FICHE SYNTHETIQUE - MISE A JOUR DU DIAGNOSTIC ACCESSIBILITE

GROUPE HOSPITALIER EDOUARD HERRIOT - Pavillon R

CLIENT	MISSION	SITE
HOSPICES CIVILS DE LYON	GROUPE HOSPITALIER EDOUARD HERRIOT	Pavillon R

Obstacle critique n° **C18**

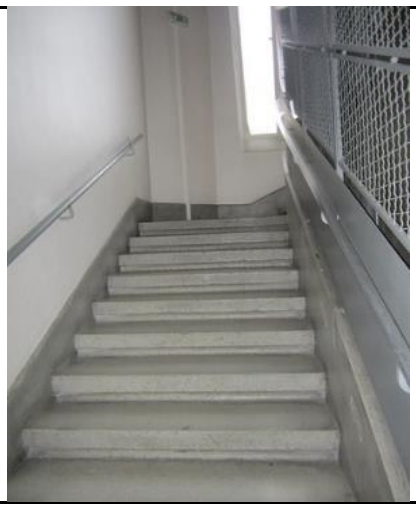
Fonction Circulations verticales
ESCI (ESCALIER INTERIEUR) - Nord

Sécurisation des marches absente et/ou non conforme

Modifier et/ou compléter la signalisation et/ou les équipements selon le tableau ci-dessous.

- Bande podotactile poser en amont de la volée de marches descendantes, à 50cm du premier nez.
- Nez de marches contrastés, sans débord excessif et antidérapants
- 1ère et dernière contremarches contrastées
- Main courante continue, facilement préhensible, contrastée et dépassant d'une longueur de marche.

Obstacle critique n° **C19**

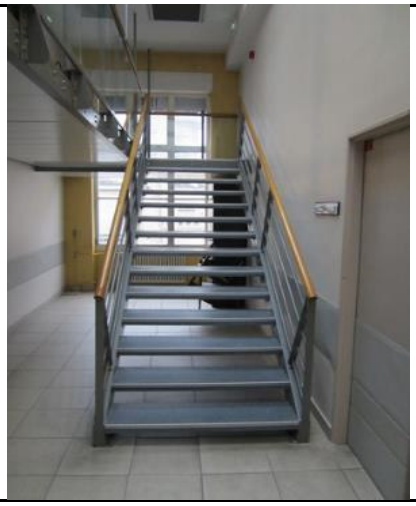
Fonction Circulations verticales
ESCI (ESCALIER INTERIEUR) - Accès amphithéâtre

Sécurisation des marches absente et/ou non conforme

Modifier et/ou compléter la signalisation et/ou les équipements selon le tableau ci-dessous.

- Bande podotactile poser en amont de la volée de marches descendantes, à 50cm du premier nez.
- Nez de marches contrastés, sans débord excessif et antidérapants
- 1ère et dernière contremarches contrastées
- Main courante continue, facilement préhensible, contrastée et dépassant d'une longueur de marche.

Obstacle critique n° **C21**

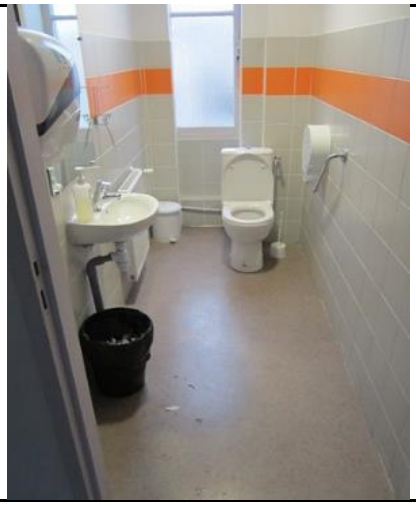
Fonction CLIMA - 1er étage aile Est
SNTR (SANITAIRE) - Du personnel - R-01-33

Obstacle critique n° **C24.2**

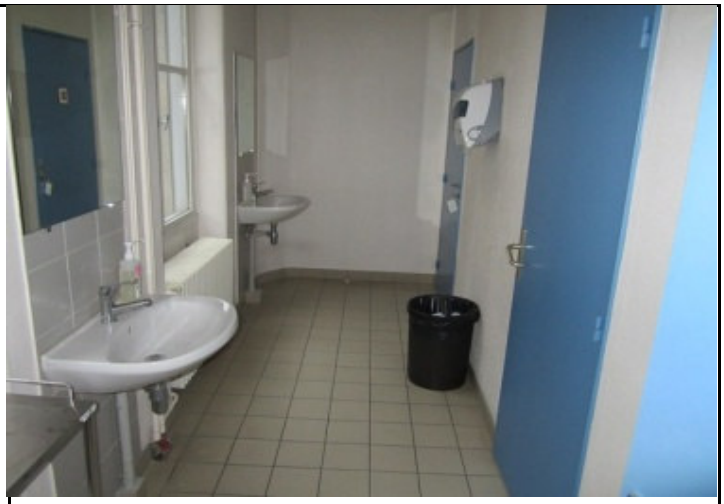
Fonction CLIMA - 1er étage aile Ouest
SNTR (SANITAIRE) - Public - R-01-20

Description
Miroir non utilisable en position "assis"
Profondeur utile sous lavabo inférieure à 30 cm

Obstacle critique n° **C33**

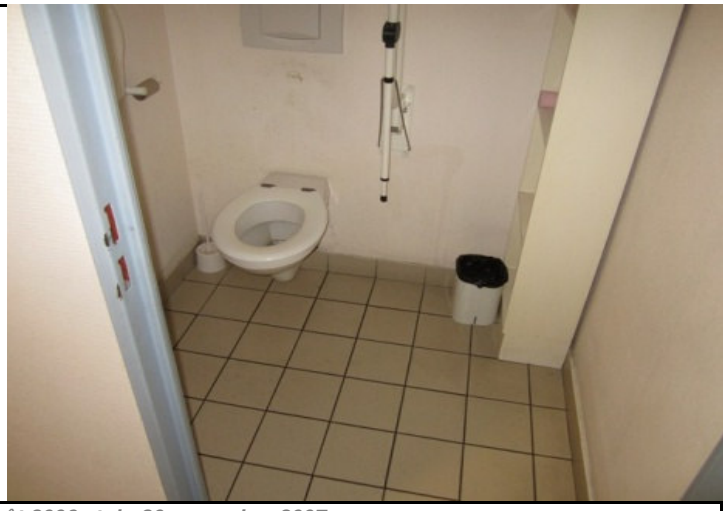
Fonction SAMU - Sous-sol
SNTR (SANITAIRE) - Du personnel - R-S1-65

Description
Equipements non conformes
Zone de manœuvre non conforme

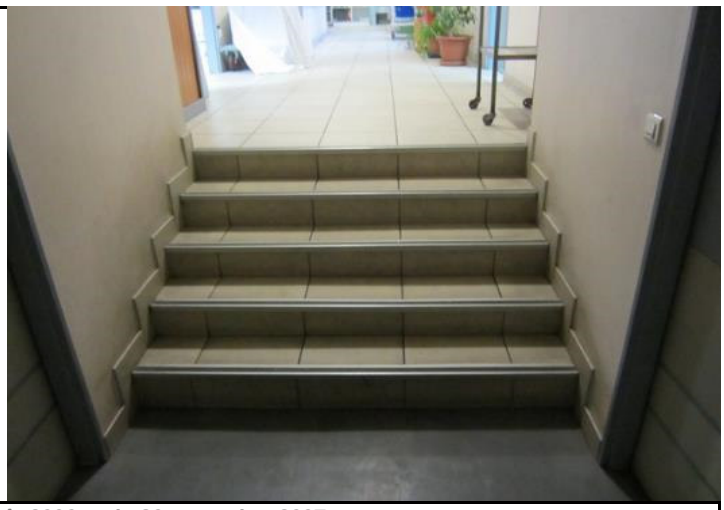
Sécurisation des marches absente et/ou non conforme

Modifier et/ou compléter la signalisation et/ou les équipements selon le tableau ci-dessous.

Obstacle critique n° **C39**

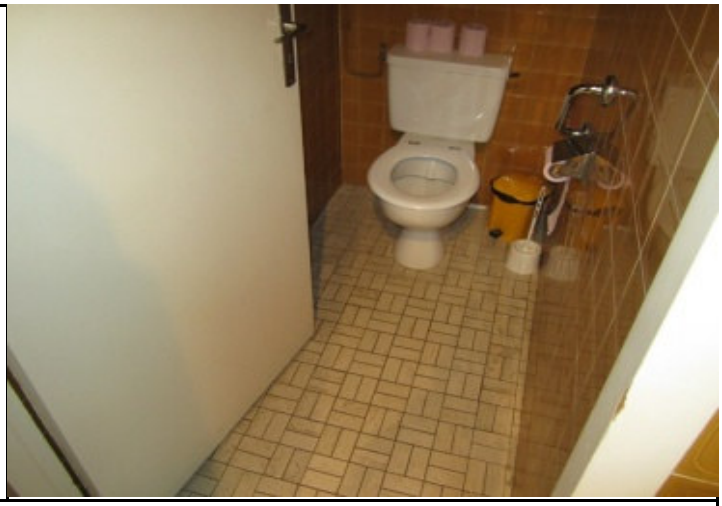
Fonction Service stomatologie - Sous-sol
SNTR (SANITAIRE) - Du personnel - R-S1-14
